VÄSTERÅS STAD

## SAMRÅDSREDOGÖRELSE

Datum  
2025-12-02

# Detaljplan Verkstaden 11 m.fl., Kopparlunden öst, Västerås SAMRÅDSREDOGÖRELSE

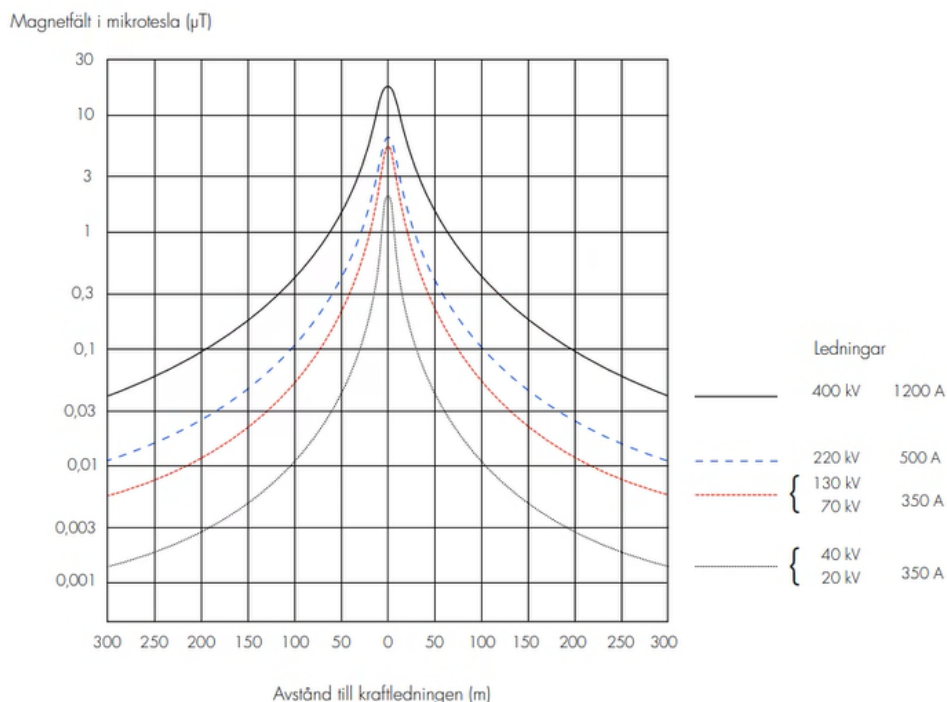
- *Ett bevarande av logistikytorna ska säkerställas i detaljplanen.*

- *Grönstrukturen inom logistikytorna ska begränsas vilket ska regleras i plankartan. Länsstyrelsen föreslår att grönstrukturen i första hand ska förstärkas inom andra delar av planområdet för att på så sätt bevara de öppna och hårdgjorda logistikytorna.*

- *Ytterligare bestämmelser avseende utformning och gestaltning ska införas i plankartan för att bibehålla industrikarakteren. Att säkerställa ett bevarande av järnvägsräls och andra detaljer i mark är ett exempel på detta.*

På den södra bostadsgården har planbestämmelse (**b<sub>5</sub>**) tillförts, som anger att minst 60% av marken ska vara genomsläpplig. Detta ger goda förutsättningar för grönska och större träd i Kopparlunden, utan att inkräkta på den önskade industrikaraktären på allmän plats.

Portikerna i det södra bostadskvarteret har gjorts både större och bredare jämfört med samrådsförslaget, vilket säkerställts med planbestämmelse (**f<sub>5</sub>**).
